Bresse Louhannaise
Intercom'

Réf : 2018.08- VA/ 5- IG/BM
Affaire suivie par : Benjamin MUNIER
Objet : avis PPA – arrêté projet PLU

AVIS SUR LE PLAN LOCAL D'URBANISME DE LA COMMUNE DE LOUHANS

Le schéma ci-après reprend de manière illustrée les propos ci-dessus.

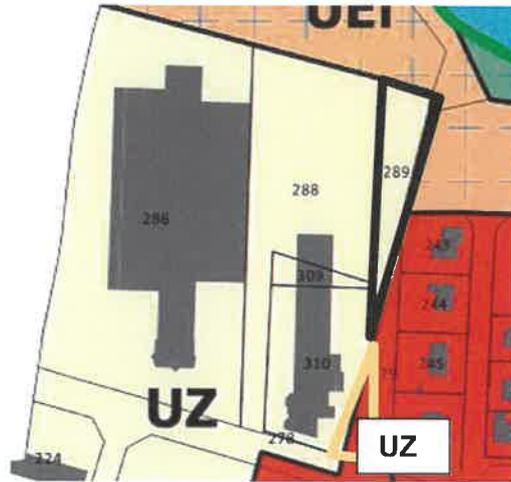
- Les parcelles 114 D 220 pour partie, et 114 D 41 pour partie au nord sont concernées par l'extension de l'entreprise SCSF, dite la Comtoise. Elle a déjà obtenu un permis de construire et les travaux seront livrés d'ici la fin de l'année 2018.
- La partie boisée de la parcelle 114 D41 n'est pas propriété de la communauté de communes. Son acquisition et son aménagement à terme ne sont pas prévus dans le cadre de l'aménagement de la zone d'activités. Un classement en zone N peut être envisagé.

- Reprendre les tracés des liaisons puisque le bouclage avec la rue Nicéphore Niépce n'est plus possible du fait de l'extension de l'entreprise SCSF. Cependant, le bouclage de la liaison douce reste possible via le chemin forestier passant en limite sud de la parcelle 114 D 183 et permettant, aussi, par une voie adaptée de désenclaver la parcelle 114 D 36.

- **Ne pas figer l'emplacement du bassin de rétention des eaux pluviales en l'absence d'études hydrographiques et topographiques précises,**
- Les préconisations du SCOT de la Bresse bourguignonne en matière de préservation des espaces boisés incitent fortement à limiter les constructions dans une bande de 50 mètres. L'inter distance entre les espaces boisés entourant les parcelles 114 D 36 et la partie sud de la parcelle 114 D 183 est inférieur à 90 mètres. **Il est conseillé de renforcer la fonction agricole de la parcelle 114 D 36.**

- La préservation de l'espace naturel situé au nord de la parcelle 114 D 256 semble contradictoire avec la nécessité de désenclaver les terrains par la création d'une voie d'accès, la présence d'une ligne électrique obligeant l'élagage des arbres et arbustes situées en dessous. De plus, la vocation économique des terrains et l'absence de volonté dans le parti pris d'aménagement de l'OAP (page 35 des justifications du parti d'aménagement) de préserver cette zone incitent l'EPCI à **demander la suppression de sa protection via l'OAP ; alors que la préservation des boisements au sud fait l'objet d'une justification.**

Ainsi, nous demandons à exclure ces deux parcelles de l'OAP et à en modifier leur zonage.

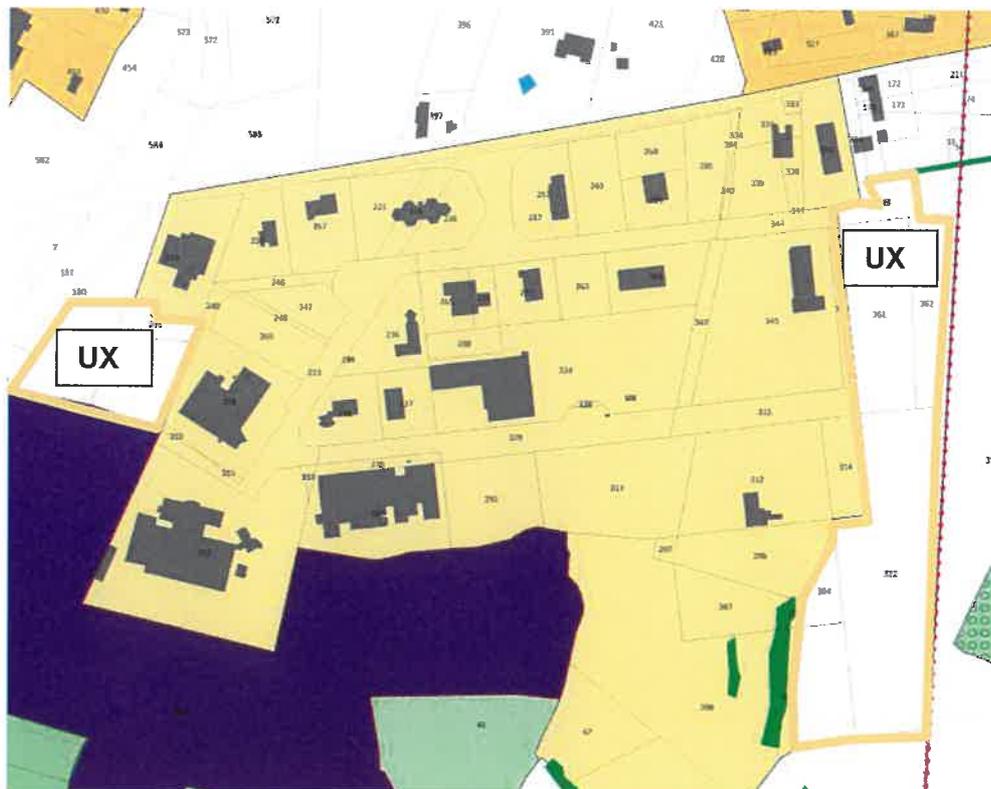
- ZA de l'Aupretin : les parcelles 114 D 12, 266, 267, 304, 322, 349, 355, 361, 362 anciennement classées constructibles dans le POS sont classées en zone A dans le projet de PLU. Ces terrains viabilisés et desservis par des voies, sont parties prenantes de la ZA et appartiennent à des entreprises privées. De plus, les parcelles situées à l'ouest du site échappent à la bande d'inconstructibilité liée à la conduite de gaz.
Réserve : Nous demandons leur intégration au zonage UX afin de ne pas compromettre les projets d'extensions.

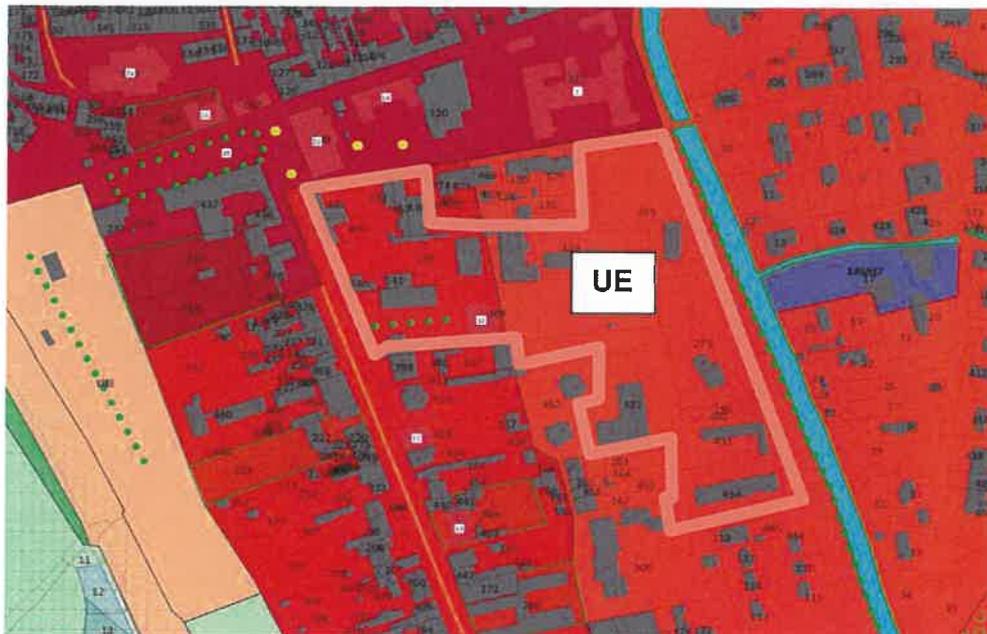
- Promenade des Cordeliers : ce secteur est composé d'immeubles de bureaux et d'équipements publics (école, centre de loisirs, ...) destinés à accueillir du public. Plusieurs immeubles sont vacants ou partiellement vacants (ancienne subdivision de la DDE, locaux techniques France Télécom, bâtiment de l'école maternelle, ...). Le secteur de l'ancienne DDE et de la Maison de l'Emploi doit possiblement accueillir le futur siège social de la communauté de communes Bresse Louhannaise Intercom'.

Il est recommandé que ce secteur soit classé en UE afin de faciliter l'émergence de projets publics, voire de réorganisation urbaine du secteur.
